PRIMAAX™ / FIREMAAX™ Ensamble de Vigas

TEMA: Ensamblajes de Vigas Descontinuadas

NO. PUBLICACIÓN: SEU-0229SP

REVISIÓN: B

FIGURA 1

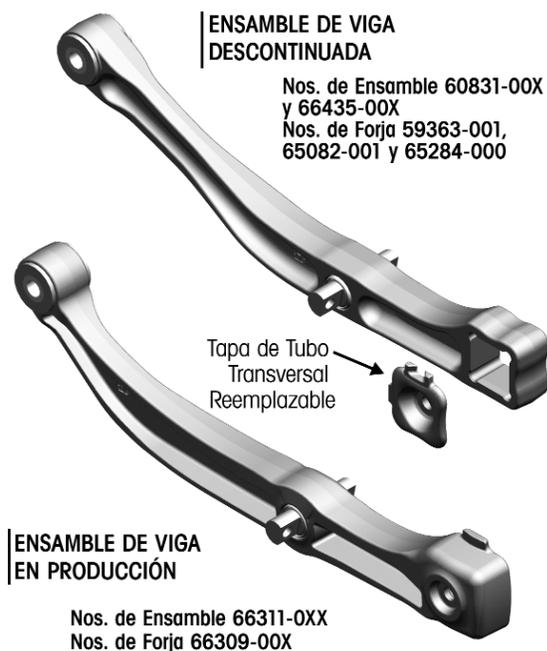
A partir de Mayo 1 de 2010, los números de parte de ensamblajes de vigas 66435-00X o 60831-00X (Nos. de Parte de Forja 59363-001, 65082-000 y 65284-000) para los sistemas de suspensión PRIMAAX™ / FIREMAAX™ estarán descontinuados para servicio en campo para Norte y Centroamérica, ver Figura 1.

Así mismo Hendrickson ofrecerá solamente kits de servicio para ensamble U de viga (número de parte 60961-XXX, ver Figura 2) para cualquier reemplazo necesario de los ensamblajes de vigas PRIMAAX / FIREMAAX (números de parte 66435-00X o 60831-00X) en campo. Consulte la Tabla 1 en la página 3 para determinar el kit de servicio de ensamble U de vigas para cada respectivo fabricante de vehículo.

FIGURA 2

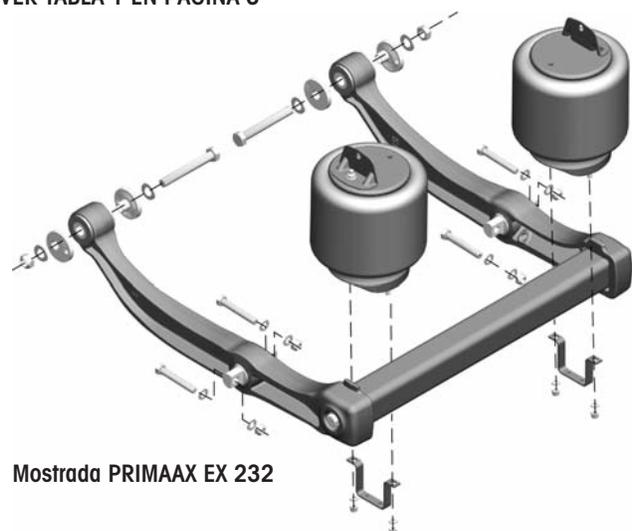
Los kits de servicio de ensambles U de vigas (número de parte 60961-XXX, ver Figura 2) están diseñados para reemplazar a los ensambles de vigas discontinuados y sus componentes relacionados en un eje y no requieren barrenado o modificaciones adicionales.

NO UTILICE UNA COMBINACIÓN DE VIGAS NUEVAS (NO. DE PARTE 66311-0XX) Y ANTIGUAS (NOS. DE PARTE 60831-00X O 66435-00X) EN EL MISMO TUBO TRANSVERSAL (EJE). UTILIZAR DIFERENTES VIGAS Y/O CÁMARAS DE AIRE EN EL MISMO TUBO TRANSVERSAL (EJE) PUEDE RESULTAR EN UN VEHÍCULO INCLINADO Y/O PROBLEMAS DE MANEJO DEL VEHÍCULO. ESTÁ PERMITIDO TENER DIFERENTES TIPOS DE ENSAMBLES DE VIGAS U EN DIFERENTES EJES.
